改善箇所説明図

遠心クラッチ

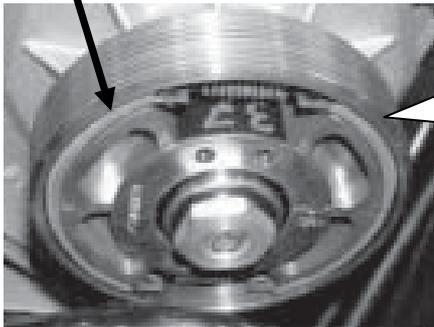
基準不適合発生箇所

機械式過給器の遠心クラッチにおいて、クラッチとハウジングの隙間が大きいため、クラッチ締結時にギアシャフトに過大な応力が発生することがある。そのため、そのまま使用を続けると、過給器内の増速ギアが破損して、エンジンオイルの経路内に破片が混入し、最悪の場合、エンジンが停止するおそれがある。

全車両、当該遠心クラッチを対策品と交換する。

機械式過給器部品番号（過給器上部のプレート内に記載）が11 65 750 または11 65 751のもの。
